Ofício nº 078/2024-CIV/SEINFRA

Assunto: **redutor de velocidade**

ESTUDO TÉCNICO PRELIMINAR PARA IMPLANTAÇÃO DE ONDULAÇÃO TRANSVERSAL – N° 066 / 2023

N° solicitação: Indicação 1762/2023 (Câmara Municipal).

ANEXO 1: Croqui

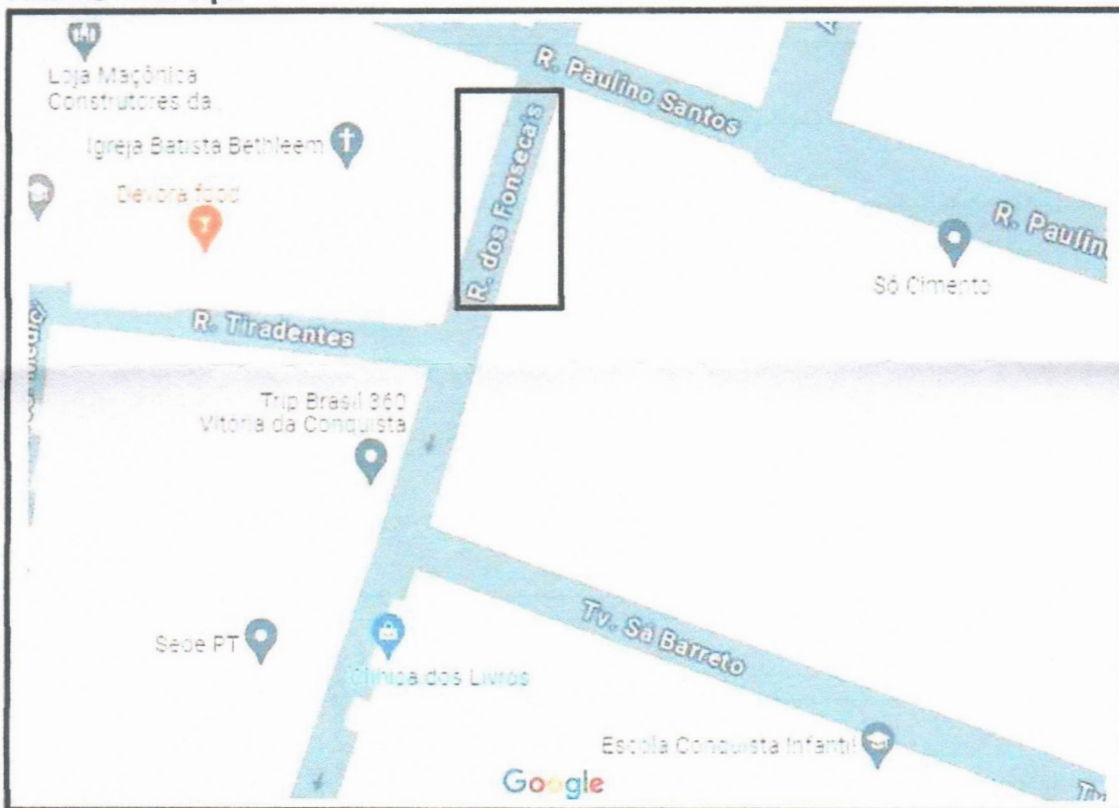
(X) Declividade acima de 6%; (Anexo 2)

Sob o aspecto da infraestrutura viária – Conforme Art. 5º, Inciso II - “em via urbana e ramos de acesso de rodovias, declividade inferior a 6% ao longo do trecho”, CONTRAN Resolução N° 973, de 2022, tal parecer é classificado como NÃO VIÁVEL.

(X) Não viável
